**AVIS RELATIF À LA PROTECTION
CONTRE LES EVENTUELS EFFETS NOCIFS ET NUISANCES
PROVOQUÉS PAR LES RAYONNEMENTS NON IONISANTS
GÉNÉRÉS PAR DES ANTENNES ÉMETTRICES STATIONNAIRES**

Commune : CHARLEROI - Exploitant : ORANGE

Référence exploitant : 704C1_3/ 30365C1_3/ 40365C1_3/ 50365C1_3

Rapport n° 3324 / 2023

Figure 1 : Vue en plan des lieux de séjour et des points de contrôle

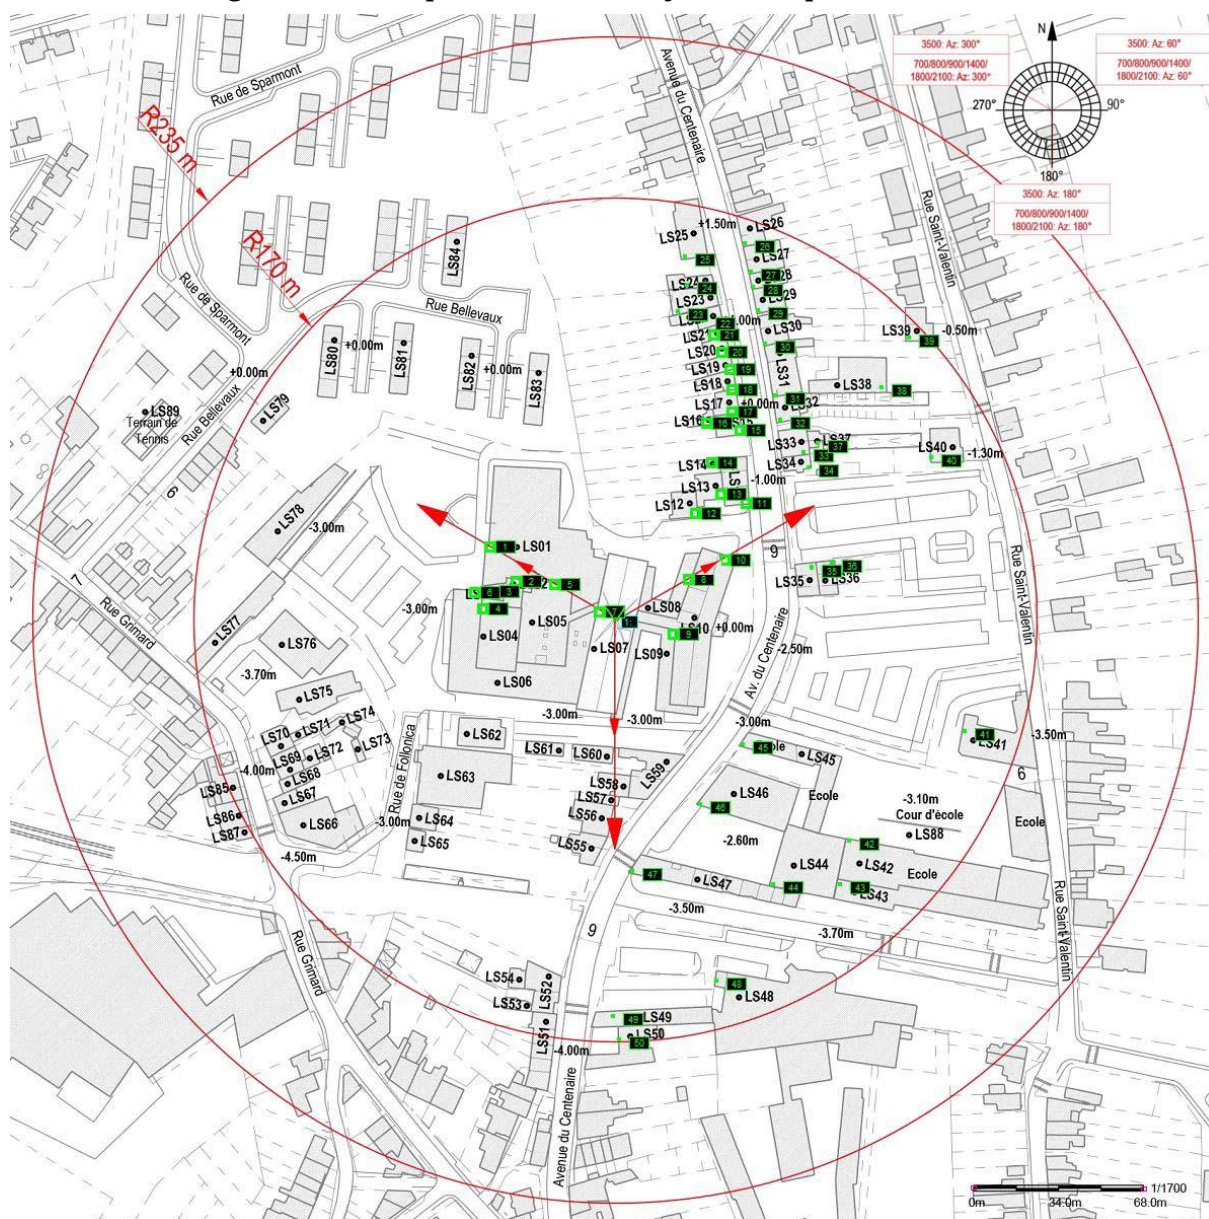
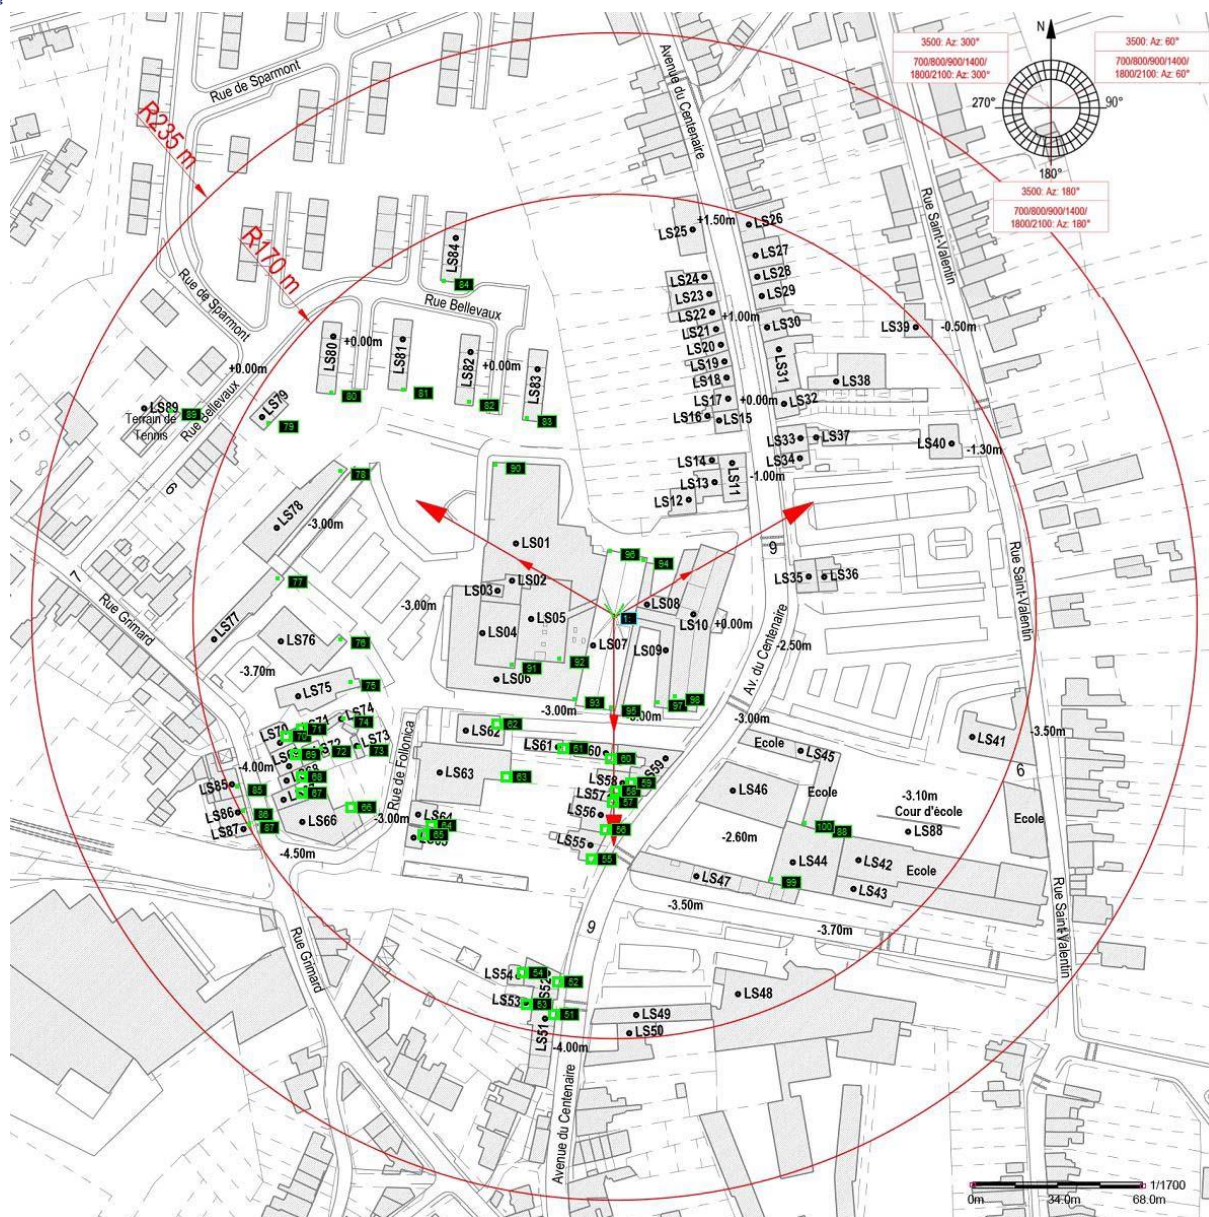
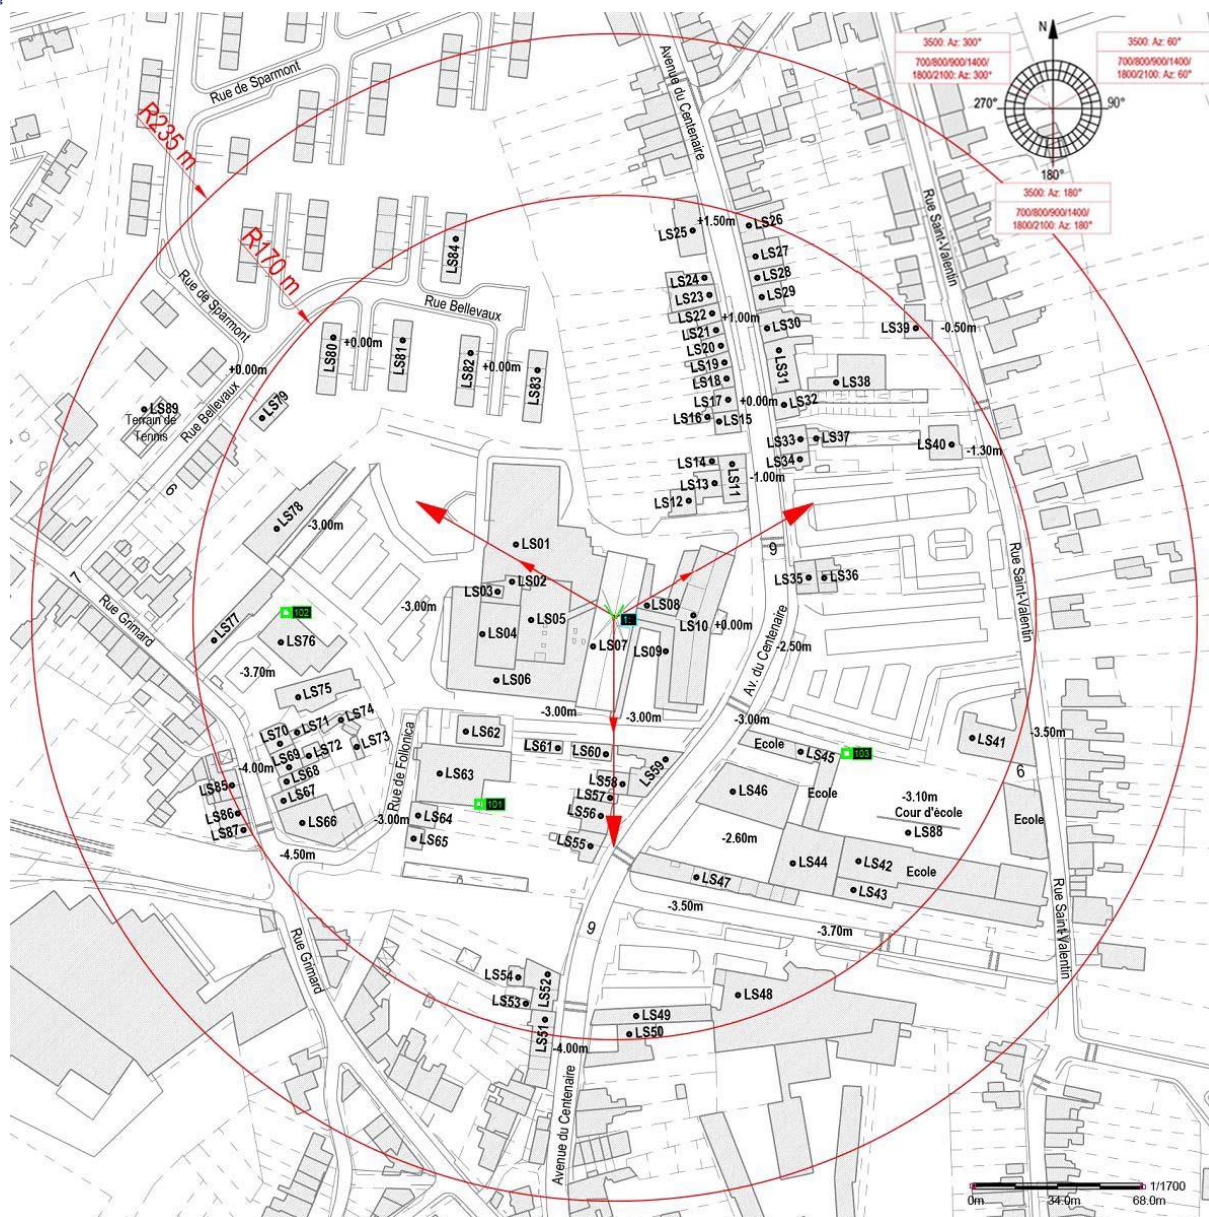
Les fréquences d'émission, la puissance rayonnée par chacune des antennes et leur gain permettent de déterminer le rayon de la zone à analyser. Tout dépassement de la limite par installation est exclu en dehors de cette zone. Le tableau 2 reprend les 35 LS² pour lesquels l'indice d'exposition est le plus élevé. Les différentes colonnes indiquent :

- le numéro du point de contrôle repris sur un des plans de la figure 1;
- le numéro du LS dans lequel se trouve le point de contrôle de la 1^{ère} colonne ;
- l'atténuation d'obstacle prise en compte pour le calcul de l'indice d'exposition dans le LS ;
- le résultat du calcul de l'indice d'exposition.

N° point de contrôle	LS	Atténuation (dB)	Indice d'exposition relatif à la limite par installation IE_i
89	LS89	0,0	0,169
52	LS52	3,0	0,131
79	LS79	3,0	0,128
80	LS80	3,0	0,127
40	LS40	3,0	0,119
50	LS50	3,0	0,118
51	LS51	3,0	0,117
39	LS39	3,0	0,112
30	LS30	3,0	0,112
49	LS49	3,0	0,109
20	LS20	3,0	0,109
53	LS53	3,0	0,103
38	LS38	3,0	0,099
29	LS29	3,0	0,099
77	LS77	3,0	0,098
19	LS19	3,0	0,097
21	LS21	3,0	0,097
22	LS22	3,0	0,096
54	LS54	3,0	0,094
31	LS31	3,0	0,093
81	LS81	3,0	0,090
28	LS28	3,0	0,088
23	LS23	3,0	0,082
84	LS84	3,0	0,081
27	LS27	3,0	0,080
32	LS32	3,0	0,075
33	LS33	3,0	0,075
41	LS41	3,0	0,070
26	LS26	3,0	0,067
48	LS48	3,0	0,067
25	LS25	3,0	0,067
18	LS18	3,0	0,065
34	LS34	3,0	0,063
70	LS70	3,0	0,057
17	LS17	3,0	0,052

En ce qui concerne les antennes de l'installation mentionnées dans le tableau 1, la distance maximale à laquelle la limite pourrait être atteinte, à l'extérieur, est égale à 87,9 m. S'il n'y a pas de LS à une distance inférieure, les antennes respectent forcément la limite d'immission.

Dans le cas des LS situés à l'intérieur des bâtiments, une atténuation d'obstacle est prise en compte et il en résulte que la distance maximale à laquelle la limite pourrait être atteinte se réduit à 62,2 m.

Les résultats de l'évaluation décrite au paragraphe 4 indiquent que les antennes émettrices stationnaires de l'installation faisant l'objet du présent avis ne produisent pas, dans un lieu de séjour, un rayonnement électromagnétique maximum supérieur aux limites fixées à l'article 4 du décret.

Figure 2 : Vue en plan des installations d'antennes dans un rayon de 300 mètres autour de l'installation faisant l'objet de la demande d'avis

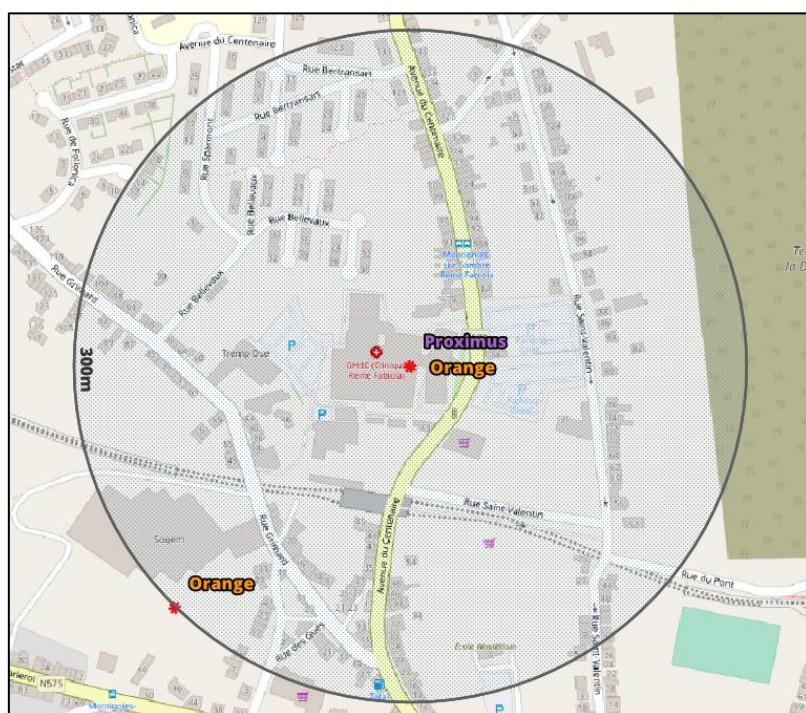
Le plan en projection verticale de la figure 2 indique la localisation des antennes actives éventuelles visées par le décret et situées dans un rayon de 300 mètres autour de l'installation référencée dans le paragraphe 2. Les données de localisation de ces antennes et les avis correspondant sont accessibles via le cadastre en ligne des antennes émettrices stationnaires⁶.

Compte tenu du nombre d'installations localisées dans la figure 2, il apparaît que l'intensité du rayonnement électromagnétique généré, dans les lieux de séjour situés à proximité de l'installation référencée dans le paragraphe 2, par l'ensemble des antennes émettrices stationnaires de l'ensemble des exploitants du même site d'antennes émettrices stationnaires respecte la limite fixée à l'article 4, § 2 du décret.
